PROGRAMA LAGOAS DO NORTE

AVALIAÇÃO DAS CONDIÇÕES DE SEGURANÇA E
ESTABILIDADE DO DIQUE PARNAÍBA

RELATÓRIO TÉCNICO

CONTRATO PMT/SEMPPLAN/UGP LAGOAS DO NORTE Nº 15/2016

Figura 2.4 – Conceito de segurança estrutural dos diques.

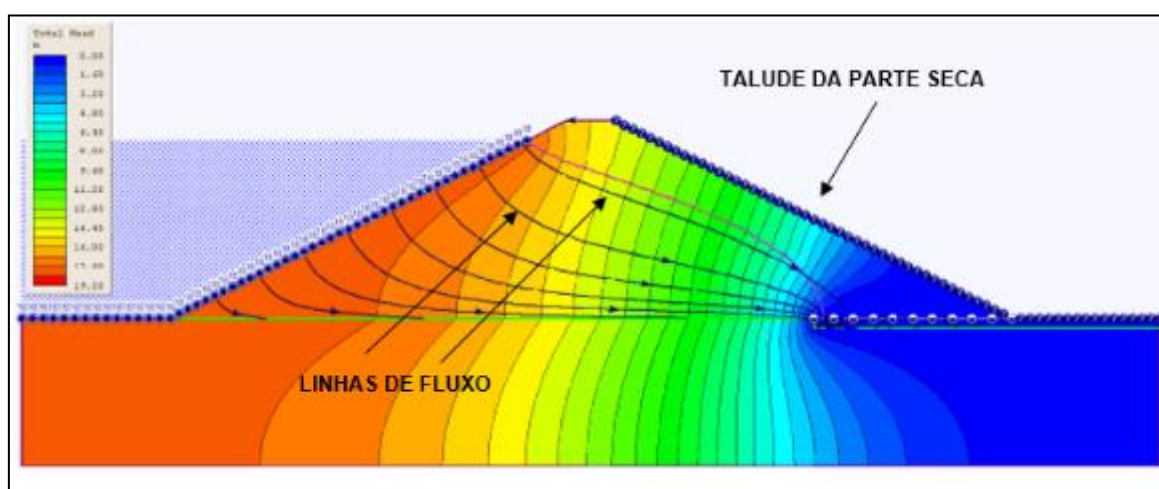
Quanto ao **conceito estrutural** de segurança, os diques são submetidos à presença de água na parte externa de contato com as enchentes do rio, devendo ser estanques e, mesmo que a água atravessasse o maciço, as linhas de fluxo não podem aflorar pelo talude da parte seca, conforme mostrado na Figura 2.4. Para que seja mantida a segurança estrutural, é importante evitar o crescimento de árvores nos taludes e a implantação de edificações, principalmente no talude da parte molhada, do lado do rio (lado de montante).

Figura 5.2 – Cadastramento de benfeitorias ocupando os taludes do Dique Boa Esperança.

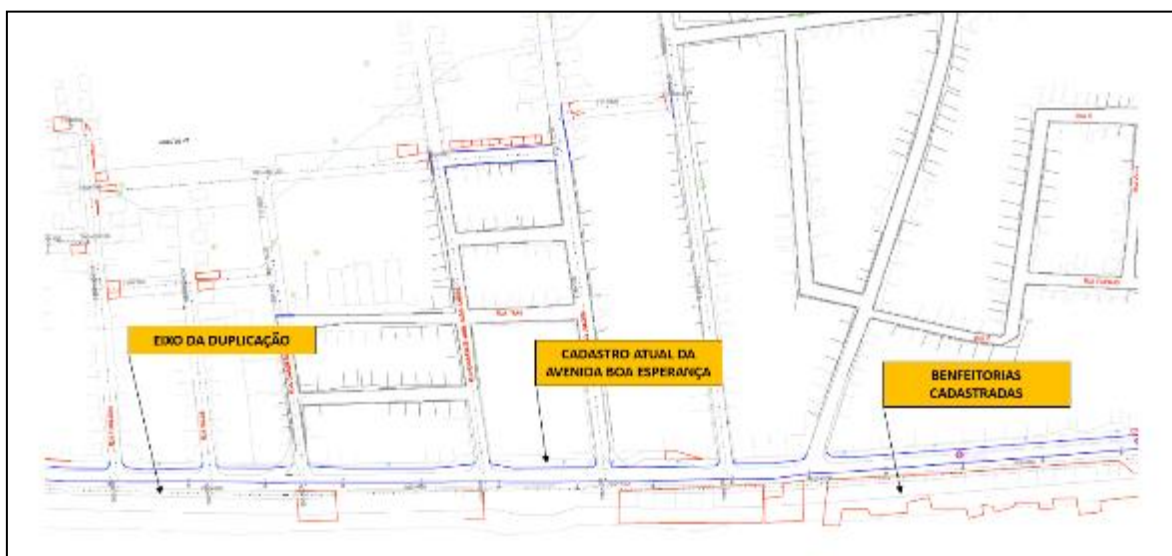
Para o desenvolvimento do projeto de duplicação, foram cadastradas as benfeitorias construídas no lado de montante (área externa) do dique, conforme mostrado na Figura 5.2. Todas essas benfeitorias foram consideradas como ocupando área de risco, em razão da exposição às cheias do rio Parnaíba e ao comprometimento da segurança da estrutura do dique. Logicamente, o projeto de duplicação foi desenvolvido sob a hipótese de que todas essas benfeitorias deverão ser relocadas, para permitir o traçado adequado da avenida, mas, principalmente, para agregar segurança para a população residente na região.

Os estudos apontam que as benfeitorias / moradias expostas ao maior risco são as que estão situadas no lado de montante do dique (lado inundável) e também são estas edificações além das árvores e outras interferências existentes que mais contribuem para o risco de desestabilização do dique.

Logo, a retirada de todas estas estruturas (edificações / árvores / postes / poços / cisternas) se faz necessária além do alteamento para que a estrutura do dique adquira os parâmetros preconizados pelas Normas Técnicas de Barragem.
